Изменение № 1 ГОСТ 23083—78 Кокс каменноугольный, пековый и термоантрацит. Методы отбора и подготовки проб для испытаний

Постановлением Государственного комитета СССР по стандартам от 81 10 22 № 4651 срок введения установлен

Черт. 2

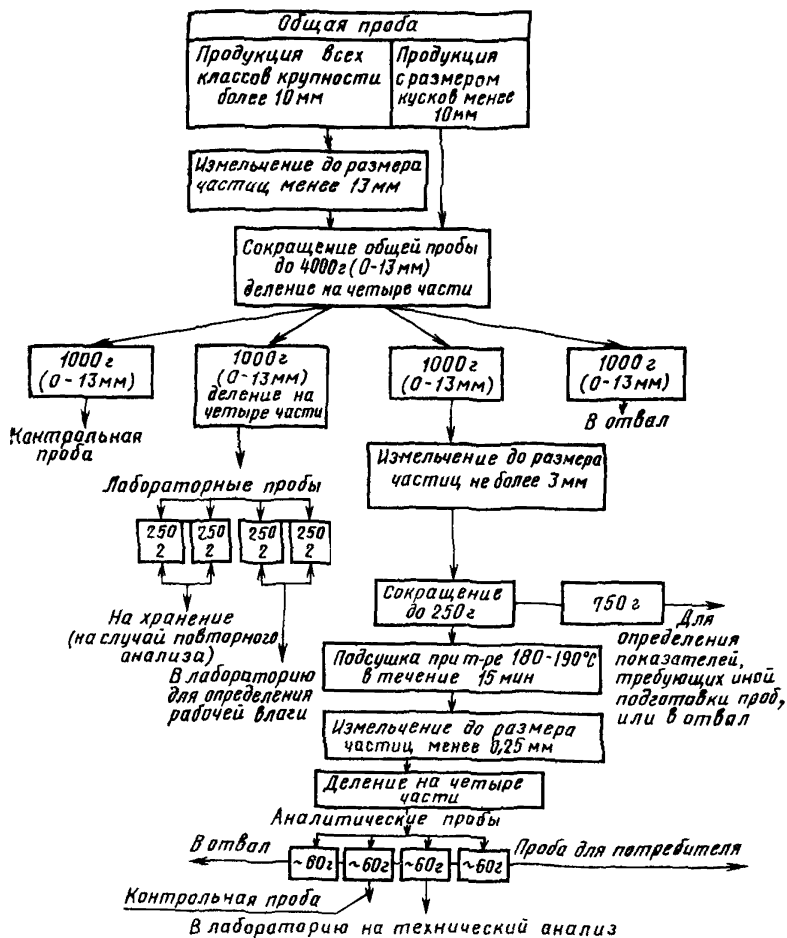
чертеж 2 заменить новым:

Схема приготовления лабораторной и аналитической проб из общей пробы, отобранной от партии продукции
